1. INTRODUCCIÓN

A petición del Instituto de Desarrollo Urbano (IDU), el Consorcio Línea 1 (CL1) realiza en este documento el análisis de las ideas planteadas en el *Entregable N°4. Informe Final de Ingeniería de Valor, del Proyecto de Estructuración Integral de la Primera Línea del Metro de Bogotá* desarrollado por SENER. Documento de Ref. POC10 002 Rev. 03.

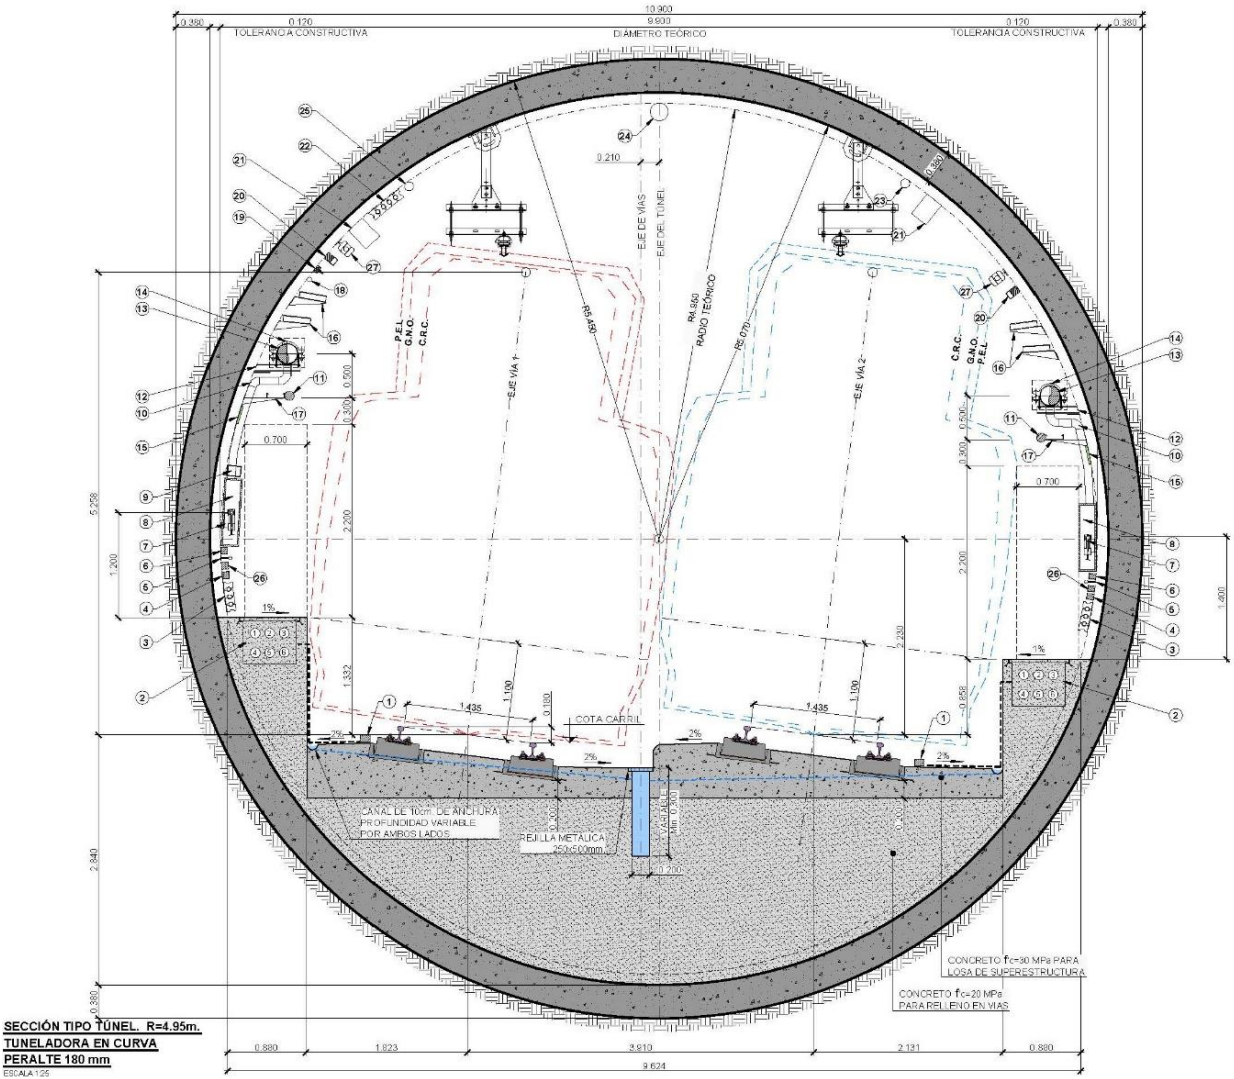
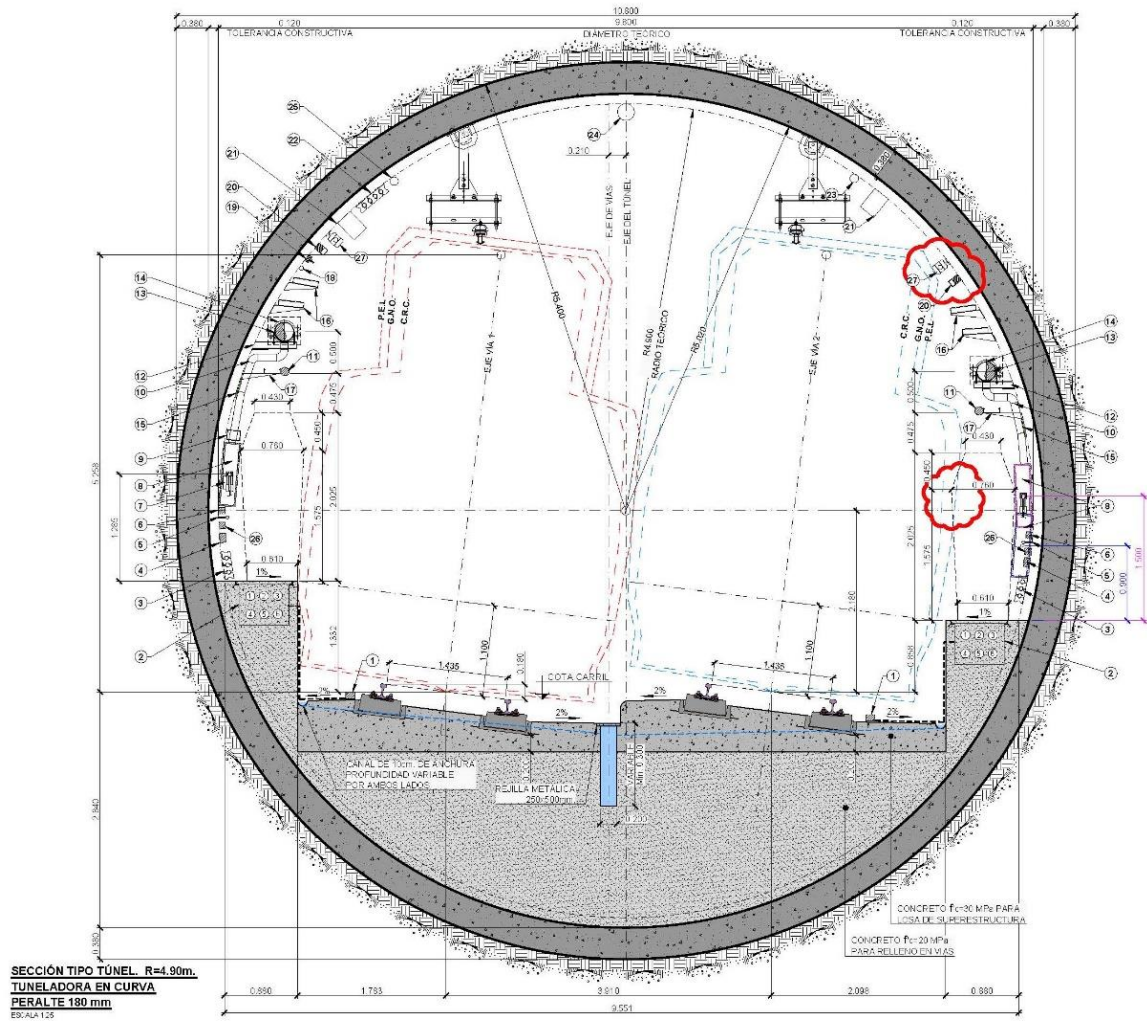
Como se advierte en la siguiente figura, para la sección tipo de túnel definida para la PLMB, un aumento de peralte a 180 mm genera interferencias con algunas de las instalaciones en el espacio que debe quedar libre de obstáculos en las pasarelas en ambos hastiales del túnel.

Estas interferencias se producen también si en lugar de considerar un patrón de espacio libre rectangular (2.200 mm de alto * 700 mm de base), se considera el perfil definido por la NFPA al que se refiere SENER en su informe.

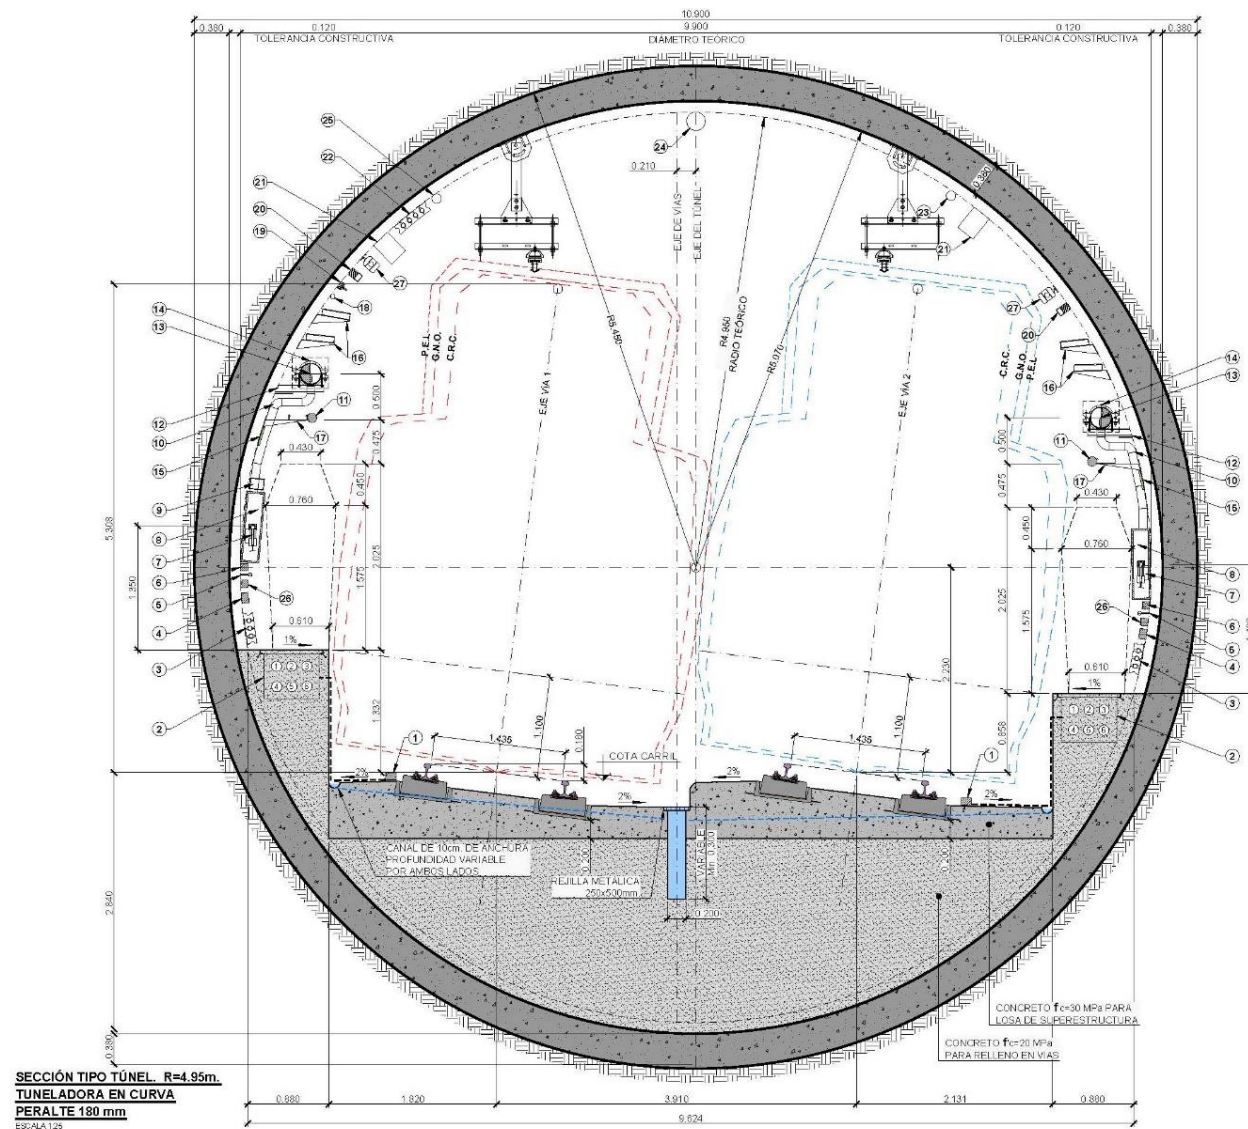
Se ha hecho una primera estimación de en qué medida habría que incrementar la sección tipo para que no haya interferencias, obteniéndose que sería necesario aumentar el radio teórico del túnel en 5 cm, pasando de un radio de 4,90 m a 4,95 m.

Se deduce en ambos casos que un aumento del peralte a 180 mm implica la necesidad de aumentar la sección tipo para que se respeten los gálibos necesarios del material rodante.

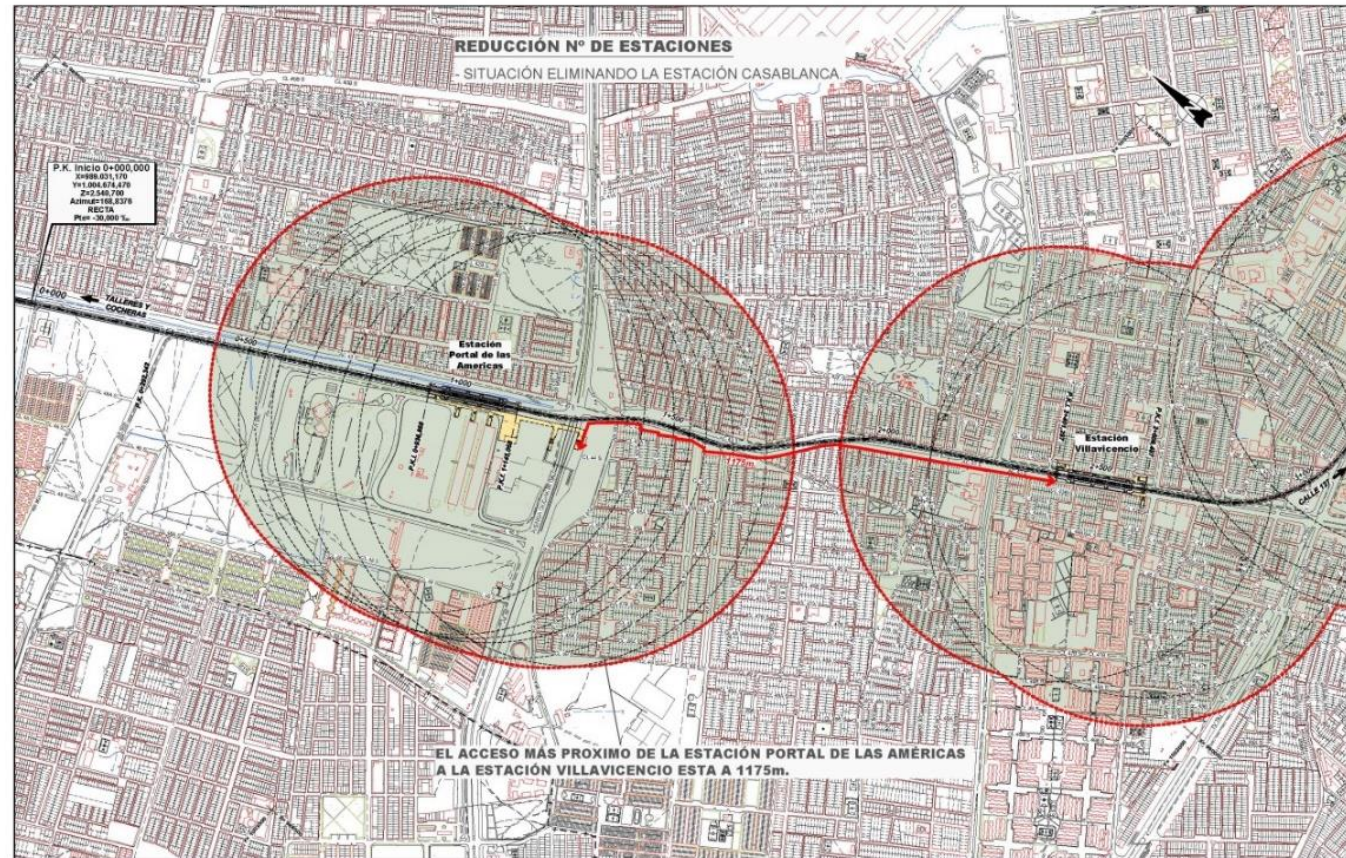
Como se advierte en la figura siguiente, esta proximidad entre estaciones se traduce en un amplio solape entre las áreas de influencia de radio 500 m consideradas alrededor de cada acceso a la estación.

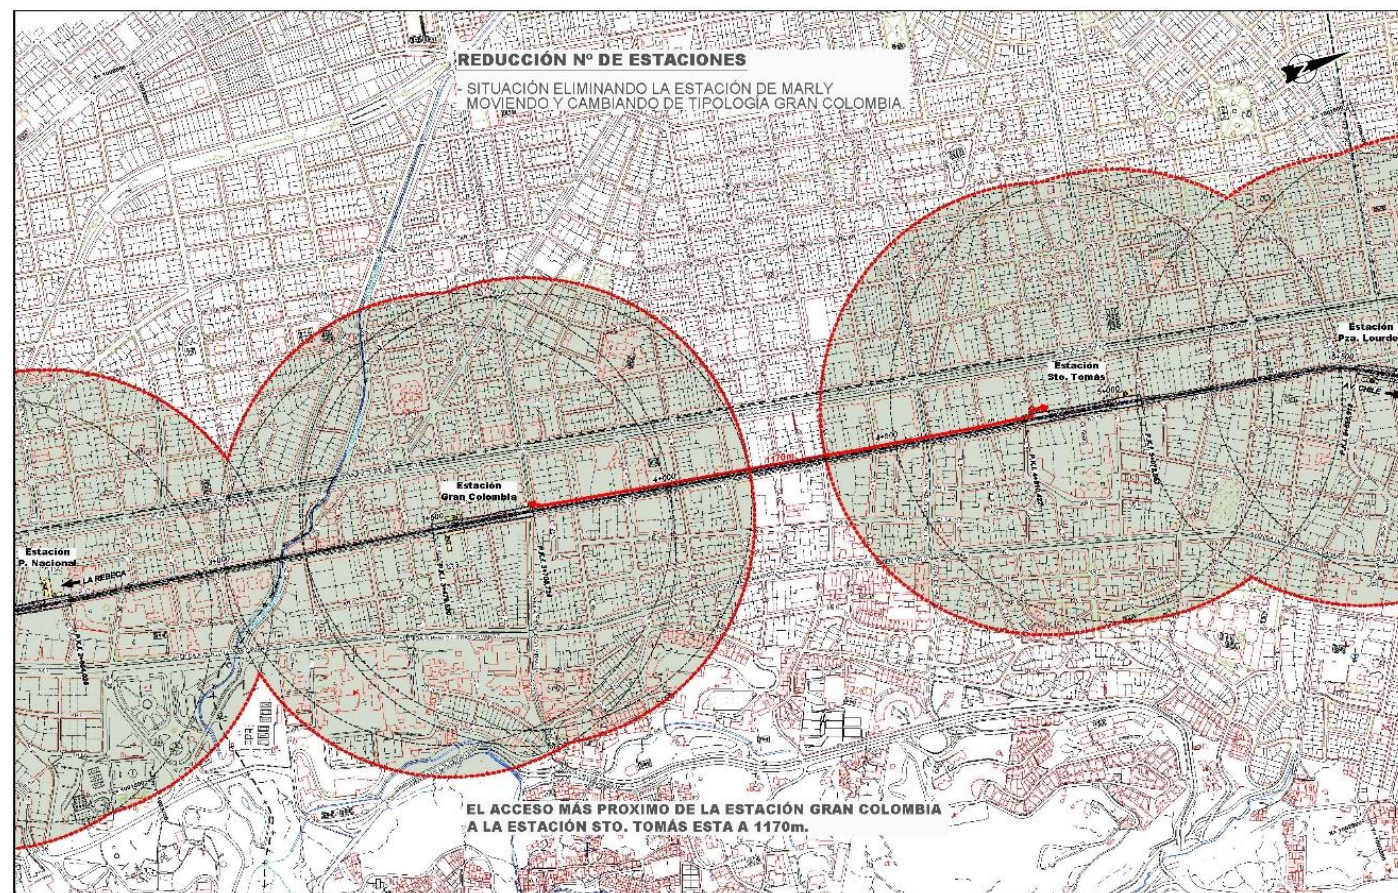
En cuanto a la Estación de Marly, ésta se sitúa entre las estaciones de Gran Colombia y Santo Tomás. Según se puede apreciar en la figura, el acceso más próximo de la Estación Marly se sitúa a 550 metros del acceso más próximo de la Estación Gran Colombia. En su otro extremo, el acceso más próximo de la Estación de Marly se sitúa a 600 metros del acceso más próximo de la Estación Santo Tomás.

ESTACIÓN TIPO 1 TÚNEL TBM; NIVEL ANDÉN

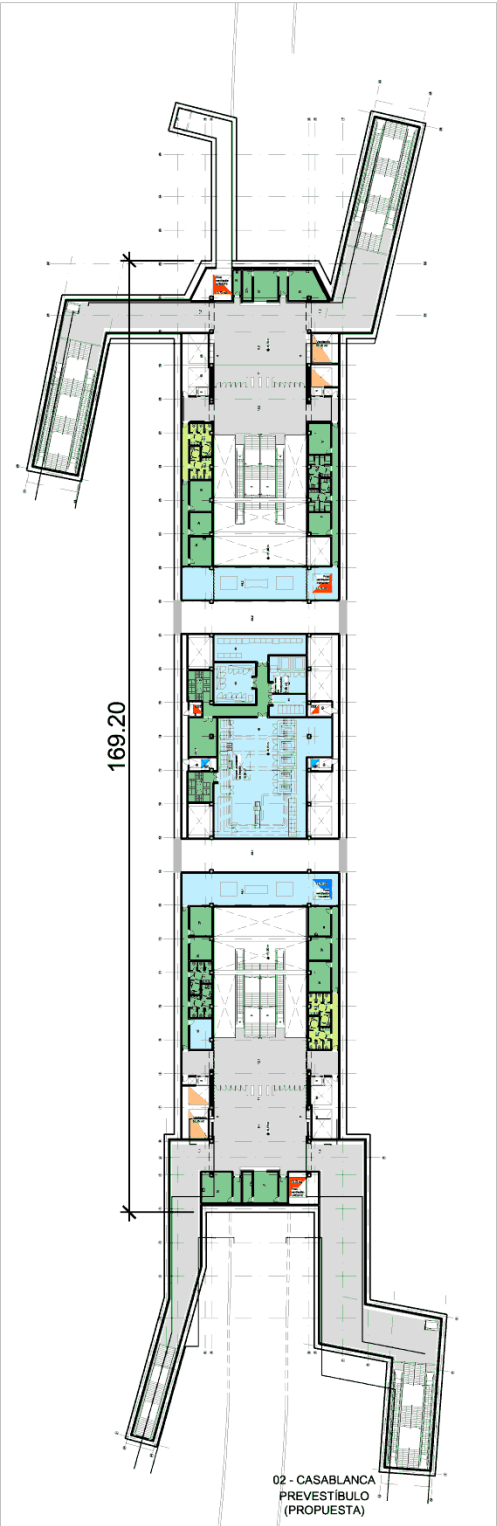
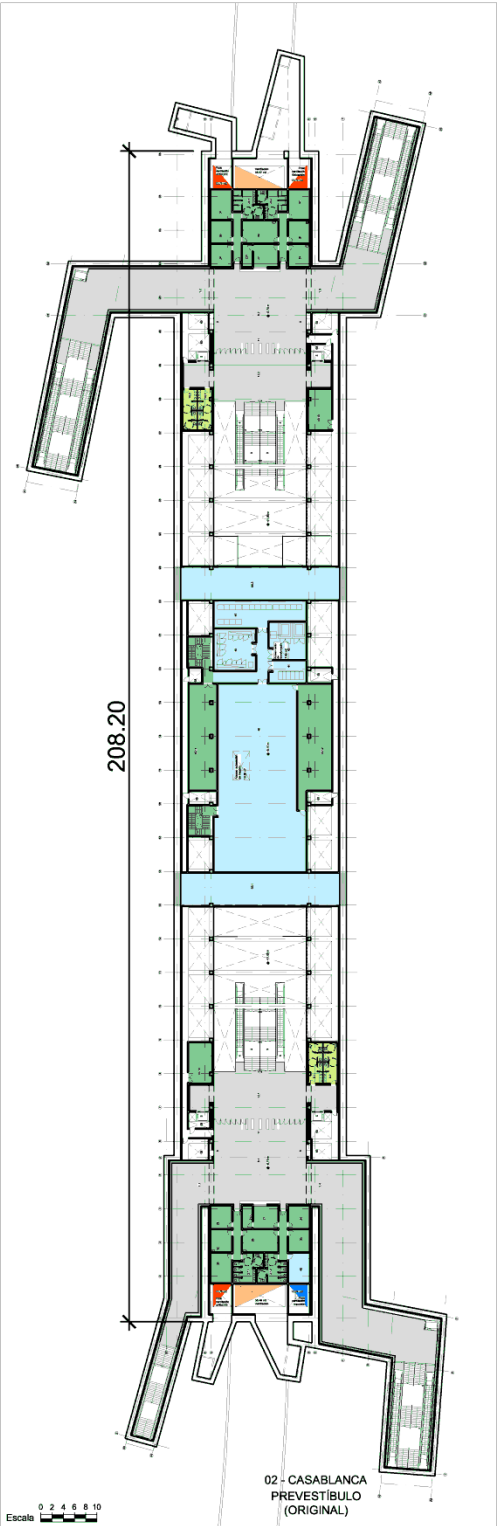
Se adjuntan croquis de la estación en longitud original y longitud reducida de cada nivel de la estación.
